Planbezeichnung:	
Antrag auf Planfeststellung nach §28 PBefG	
Projektnummer:	Projekt:
P500279	Neubau Betriebshof Tram Ständlerstraße

Unterlage Nr.: 03.02.02_1

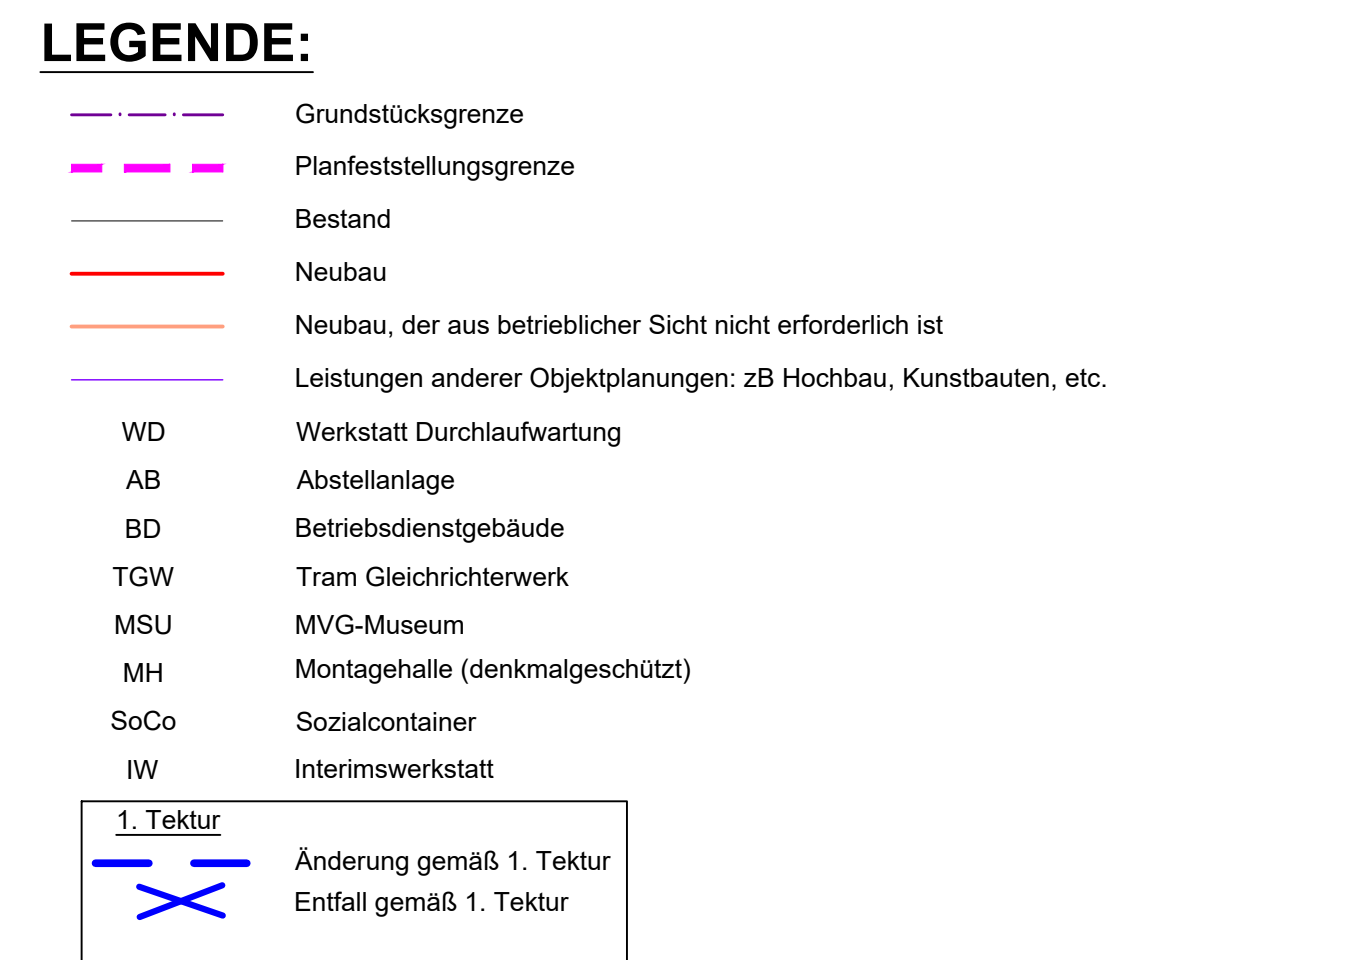
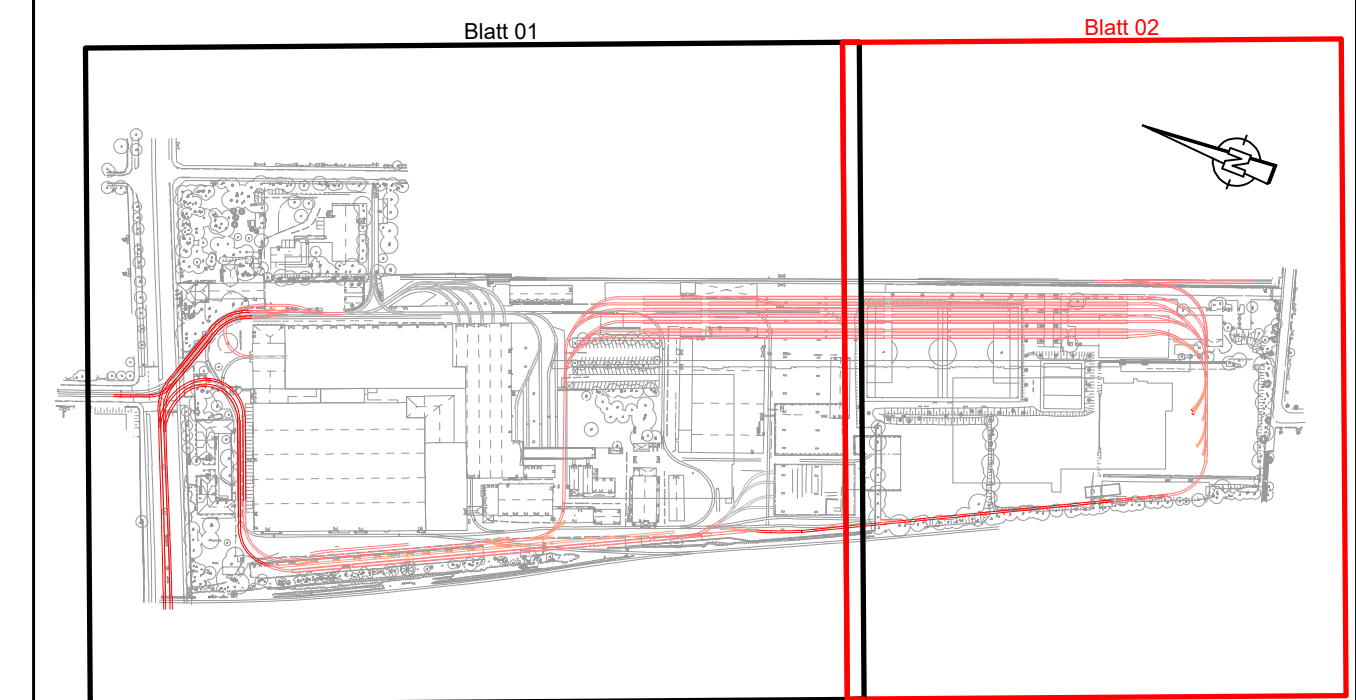
1	Entfall der vorliegend. in Anspr. z. n. Fläche an der östlichen Grenze	Ahadi	Imhof 30.01.2025
Index	Art der Änderung	bearbeitet	freigegeben Datum
